## Uttalelse fra Statens vegvesen. Gnr 207/91 i Bergen kommune Liamyrene 8 – Utvidelse av parkeringsplass på sørsiden av bygningmasse

### **Sikre og forskjønne arealet mellom Liamyrane og veggen på bygningen Liamyrane 8 - Gnr. 207 bnr. 91 - Bergen kommune**

Bilde1 – Dagens område på sørside av bygg  
fortau/vegbane

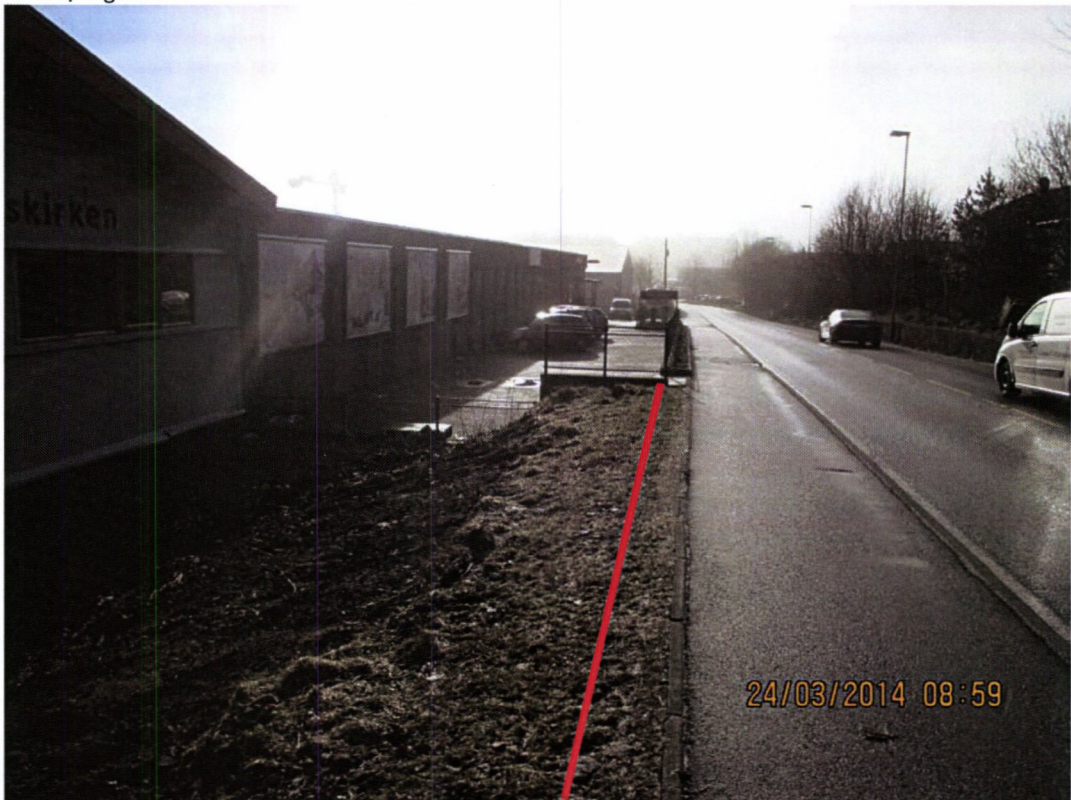
Undertegnede representerer eier av Gnr/Bnr 207/91 i Bergen kommune. Adresse Liamyrene 8. Utbygger ønsker å utvide parkeringsplass på sør/vest siden av bygning i retning mot vegbane ved Liamyrene. Undertegnede antar at vegbane er en fylkesveg. Formålet innebærer at eksisterende fortau vil kunne bli berørt under utvidelse, men remontert etter dagens krav. Arbeidet vil for øvrig medføre forsterkning av dagens vegbane ved at det blir prosjektert og oppsatt ny forstøtning mot vegbane/fortau.

Prosjektering av forstøtningsmur mot fortau/vegbane som

lvaretar laster fra fortau og vegbane i langt større grad en slik det fremkommer i dag.

Bilde3 – Rød strek markerer fremtidig forstøtningsmur i betong eller naturstein i lengde av 90 meter

Planering og senkning av eksisterende nivå ved bygg. Grusretting og finretting av parkeringsplass. 90 kg asfaltdekke på parkeringsplass. Ca 165 m<sup>2</sup> naturstein mot eksisterende fortau/vegbane, men betongkrone på topp av mur og oppsetting av galvanisert svart gjerde, slik som på nabobygg. Ca 230 m<sup>2</sup> demontering av eksisterende asfalt på forta. Reasfaltering av fortau i 2 lag.

I følge håndbok 017 fra Vegdirektoratet skal bredden på fortau være 3,0 meter og vi har etter vurdering av forholdene kommet til at vi vil måtte kreve en minimumsbredde på 3,0 meter.

Vi har vurdert søknaden og har kommet til at vi vil kunne tillate at det føres opp en mur i bakkant av eksisterende fortau under den forutsetning at avsatt bredde til fortau blir minimum 3,0 meter. Mur og gjerde må etableres utenfor dette arealet.
